改善箇所説明図

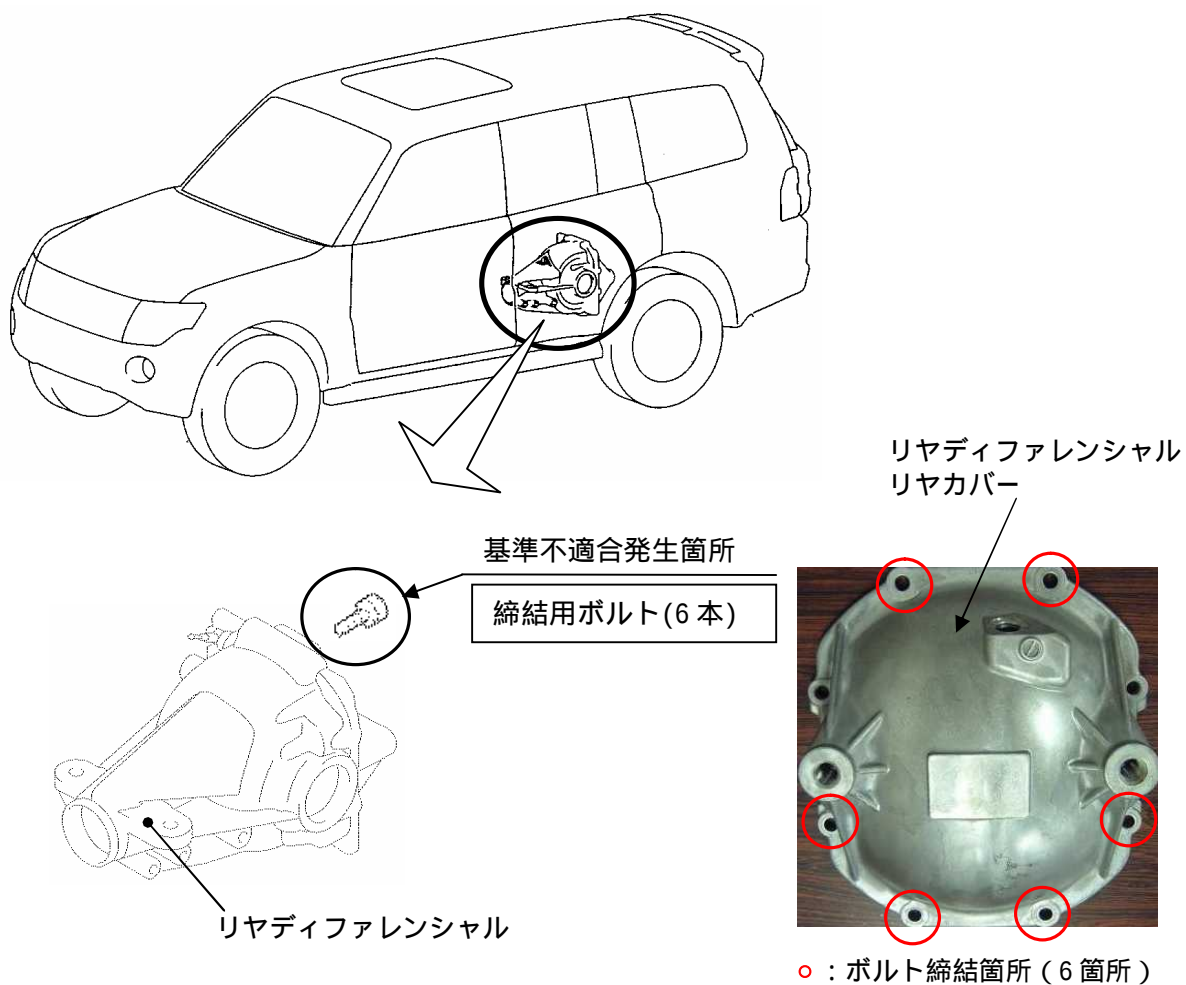
後輪用差動装置（リヤディファレンシャル）において、リヤディファレンシャルのリヤカバーを締結するボルトに異品を組付けたものがある。そのため、そのまま使用を続けると当該ボルトが緩み、作動油が漏れ、最悪の場合、走行不能になるおそれがある。

全車両、リヤディファレンシャルの製造番号を確認し、該当するものは締結用ボルトを点検し、正規品と交換する。

注：図中の□内は、リヤディファレンシャルの製造番号の確認を行い、必要に応じて交換を行なう部品を示す。

識別：リヤディファレンシャル後面ステッカーに（右側余白部）白色または黄色ペイントを塗布する。
